RESOLUCIÓN No. 3206
ARMENIA QUINDIO, 11 DE DICIEMBRE DE 2023

"POR MEDIO DEL CUAL SE NIEGA UN PERMISO DE VERTIMIENTO DE AGUAS RESIDUALES DOMÉSTICAS PARA UNA VIVIENDA CONSTRUIDA EN EL PREDIO LT VILLA CAMILA UBICADO EN LA VEREDA EL CAIMO DEL MUNICIPIO DE ARMENIA Y SE ADOPTAN OTRAS DISPOSICIONES"

"CONCEPTO TÉCNICO DE NEGACION PARA TRÁMITE DE PERMISOS DE VERTIMIENTOS
CTPV: 535 de 2023

Imagen 1. Esquema corte de Tanque Séptico y FAFA.

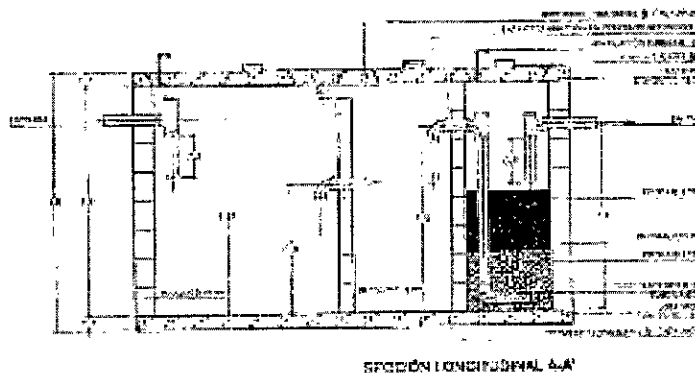
Tanque séptico: En memoria de cálculo y planos se muestra que el tanque séptico es en material de mampostería, de doble compartimento, el cual posee dimensiones de 1^{er} compartimento 1.30m de largo X 1.30m de Ancho X 1.50m de profundidad útil, 2^{do} compartimento de 0.70m de largo X 1.30m d ancho X 1,50m de profundidad, con un volumen final construido de 3900 Litros. (Medidas de sistema existente)

Filtro Anaerobio de Flujo Ascendente FAFA: En memoria de cálculo y planos se muestra que el Filtro FAFA, corresponde a un tanque en mampostería integrado al tanque séptico, el cual posee dimensiones de 1.30m de ancho X 0.70m de largo X 1.70m de profundidad útil, con un volumen final construido de 1547 Litros.

Imagen 1 Tomada del Sig-Quindío

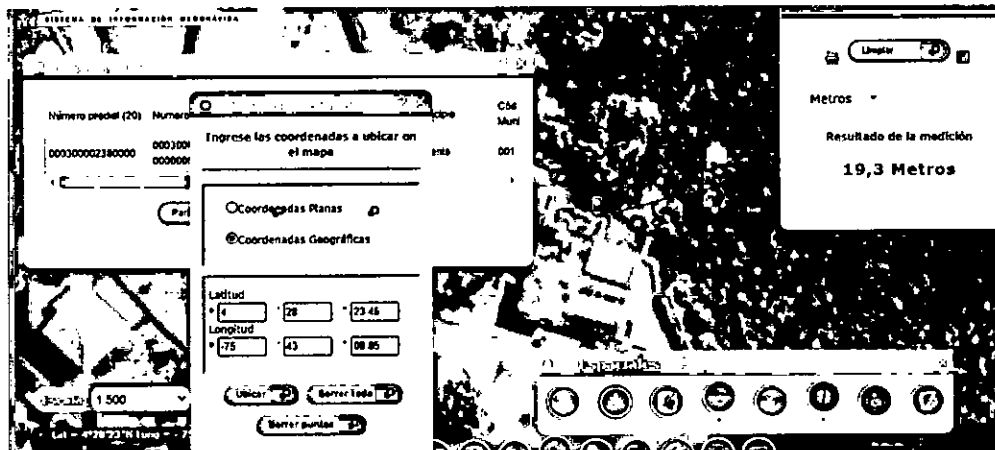
Según lo observado en el SIG Quindío se evidencia que el predio se encuentra fuera de los polígonos de Distritos de Conservación de Suelos (DCS) y del Distrito Regional de Manejo Integrado de la Cuenca Alta del Rio Quindío (DRMI), así como del polígono de reserva forestal central y la zonificación ley 2^{da}. Se observa un drenaje intermitente de agua superficial cercano al predio. Con lo cual se procede a realizar análisis de determinantes ambientales en cuanto al cumplimiento de las distancias mínimas de retiro con respecto a putos de infiltración. Determinando que la infiltración existente en el predio en las coordenadas Lat: 4°28'23.45"N, Long: -75°43'09.85"W, se encuentra a 19.3m de la infiltración propuesta, evidenciando el incumplimiento de lo estipulado en el decreto 1076 de 2015.

El predio se ubica en suelos con capacidad de uso clase 2.
